АКТ ОБСЛЕДОВАНИЯ
объекта социальной инфраструктуры
К ПАСПОРТУ ДОСТУПНОСТИ ОСИ
№ 2.4

- 1.1. Наименование (вид) объекта: Муниципальное бюджетное дошкольное образовательное учреждение
- 1.2. Адрес объекта: 297600, Республика Крым, Белогорский район, г. Белогорск, ул. Нижнегорская, дом, 10

- 1.6. Название организации (учреждения), (полное юридическое наименование – согласно Уставу, краткое наименование): МУНИЦИПАЛЬНОЕ БЮДЖЕТНОЕ ДОШКОЛЬНОЕ ОБРАЗОВАТЕЛЬНОЕ УЧРЕЖДЕНИЕ ДЕТСКИЙ САД КОМБИНИРОВАННОГО ВИДА № 5 «БЕРЕЗКА» Г. БЕЛОГОРСКА РЕСПУБЛИКИ КРЫМ (МБДОУ Д/С КОМБИНИРОВАННОГО ВИДА № 5 «БЕРЕЗКА» Г. БЕЛОГОРСКА РЕСПУБЛИКИ КРЫМ)

Фото № 2 – Пути движения на территории

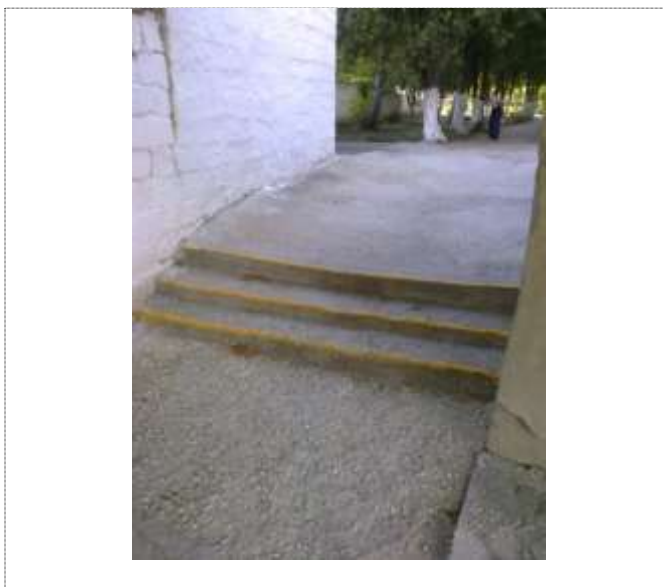
1.2	Путь (пути) движения на территории	есть	1.2	2	- неровная поверхность; - отсутствует обозначение направлений движения ко входам для МГН; - отсутствует освещение; - отсутствуют тактильные средства на покрытии пешеходных путей;	Все	- ремонт поверхности покрытия к главному входу с нанесением цветовой и тактильной маркировки не менее чем за 0,8 м до объекта информации; - обеспечить информационное сопровождение к специальному входу для инвалидов на креслах-колясках, установить бортики; - организовать освещение;	Орг, КР, ТСР

Фото № 4 – Вход в здание (лестница наружная)

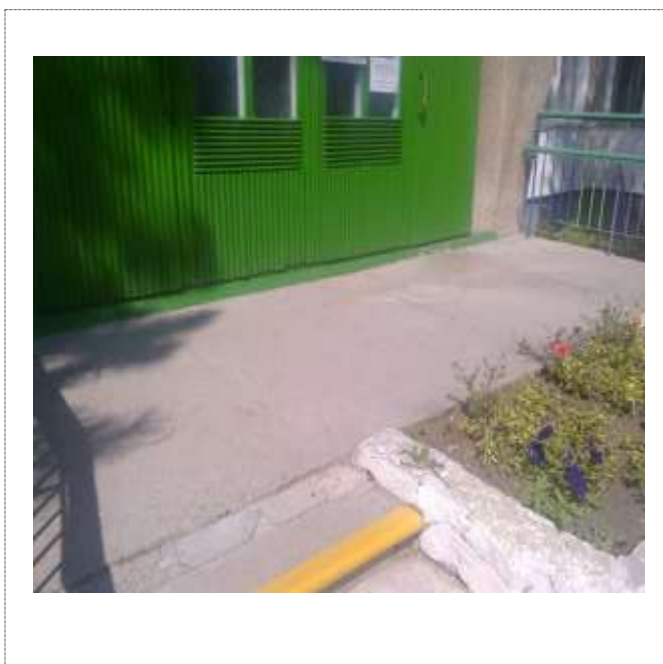
2.1	Лестница (наружная)	есть	2.1	4	- ширина марша и ступеней не соответствует нормам: не менее 0,3 м; - перед лестницей отсутствует тактильная маркировка; - высота ступеней лестницы не соответствует нормативу: не более 0,15 м - поручни лестницы не соответствуют нормативу: 0,5 м и завершающие части длиннее на 0,3 м	Все с о, с Все	- привести ширину марша и ступеней в соответствие нормативом - установить перед лестничным маршем предупредительную контрастно-тактильную маркировку - высоту ступеней привести в соответствие к нормативу - установить поручни вдоль лестницы с двух сторон на уровне: 0,5 м; 0,7 м; 0,9 м с нетравмирующим завершением длиннее на 0,3 м	КР, ТСП

Фото № 6 – Дверь (входная)

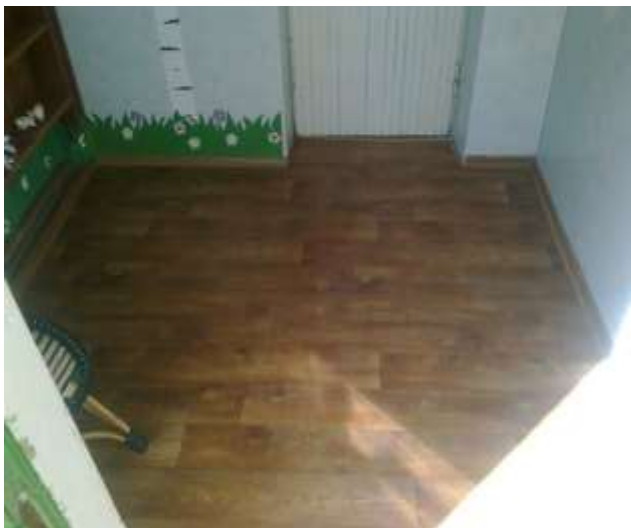
2.4	Дверь (входная)	есть	2.4	6	- ширина двери не соответствует норме: не менее 0,9 м;	к, о, с	- установка соответствующей двери - установка кнопки вызова	КР

- отсутствует доводчик; - отсутствует кнопка вызова персонала (переговорного устройства)		персонала (переговорного устройства) с закреплением ответственного сотрудника за встречу и сопровождение МГН - нанести предупредительную контрастно-тактильную маркировку

Фото № 7 (б) – Тамбур

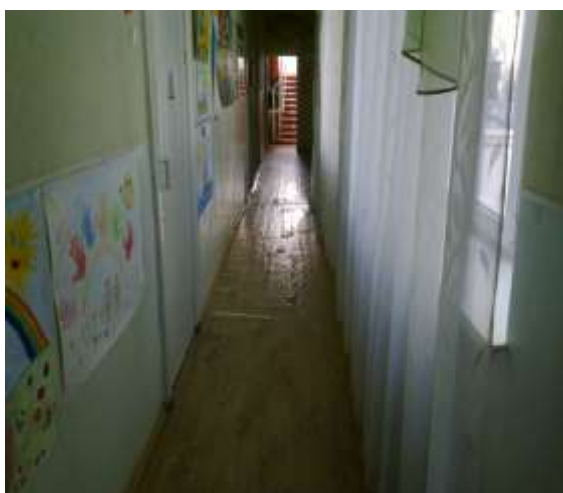
2.5	Тамбур	есть	2.5	7	- габариты тамбура не соответствуют нормативу: глубина не менее 1,8 м, ширина – не менее 2,2 м; - не обозначено направление движения тактильной и цветовой разметкой; - покрытие пола не соответствует требованиям: твердое, не допускающее скольжение при намокании	к, о, с Все	- в случае реконструкции рассмотреть возможность расширения тамбура - обозначить направление движения тактильной и цветовой разметкой; - замена покрытия пола	ТСР, КР
	ОБЩИЕ требования к зоне				Как минимум один вход приспособленный для инвалидов и МГН, гигиенические сертификаты на материалы (оснащение, оборудование, изделия, приборы) используемые инвалидами или контактирующие с ними

Для адаптации зоны необходимо оборудовать как минимум один вход, приспособленный для инвалидов и МГН, соблюдение размеров тамбуров согласно нормативным требованиям, твердое, не допускающее скольжение при намокании покрытие пола, соответствие высоты порогов установленным нормам.

Фото № 8 (г) – Пути движения внутри здания
(коридор)

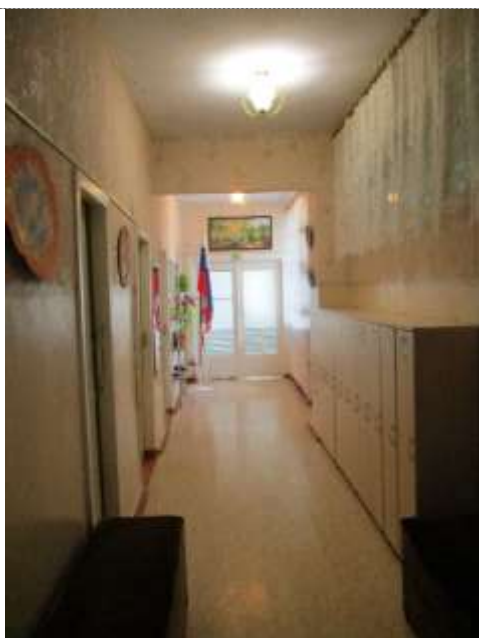
3.1	Коридор (вестибюль, зона ожидания, галерея, балкон)	есть	3.1	8	- ширина пути движения не соответствует норме: не менее 1,8 м; - наличие функциональных препятствий (двери, открывающиеся наружу); - отсутствие горизонтальных поручней вдоль стен;	Все	- продумать и обозначить на схемах наиболее оптимальные пути движения к зоне целевого назначения, обеспечив их комплексной информацией (цветовые и тактильные направляющие); - установить поручни вдоль стен на путях движения МГН;	Орг, КР, ТСР

Фото № 12 (з) – Зона целевого назначения
(кабинетная форма)

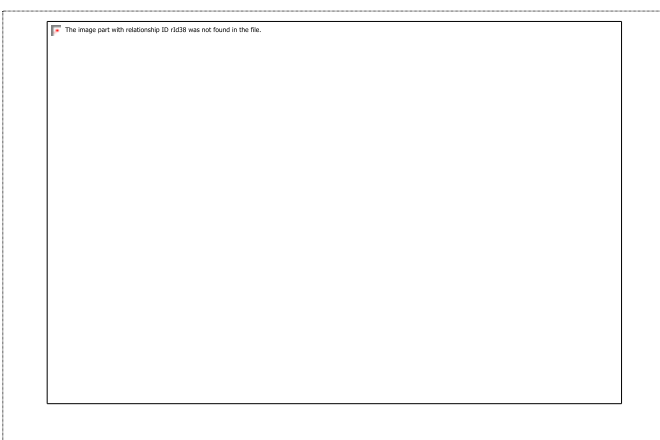
4.1	Кабинетная форма обслуживания	есть	4.1	12	- порог не соответствует требованиям: отсутствует или не более 0,025 м; - дверные проемы не соответствуют норме: ширина не менее 0,9 м; - свободное пространство не соответствует норме: не менее 0,9 на 1,5 м; - зона для самостоятельного разворота инвалида на кресле-коляске не соответствует: не менее 1,4 м в диаметре	Все	- привести в соответствие с требованиями зоны целевого назначения	Орг, КР, ТСР

Фото № 15 (д) – Санитарно-гигиеническое помещение

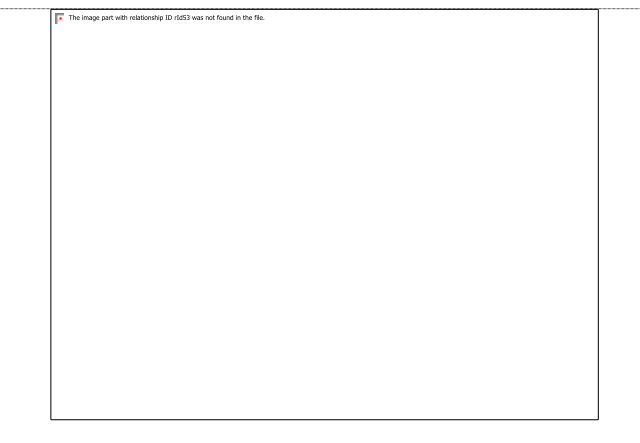
5.1	Туалетная комната	есть	5.1	15	- отсутствуют поручни, штанги; - нет оборудованных санитарно-гигиенических помещений для МГН и инвалидов; - отсутствие кнопки вызова персонала	Все	- необходимо обустроить универсальные туалетные кабины и раковины в туалетных комнатах; - установить кнопку вызова персонала	Орг, КР, ТСР

Необходимо организовать туалетную комнату согласно нормативным требованиям.
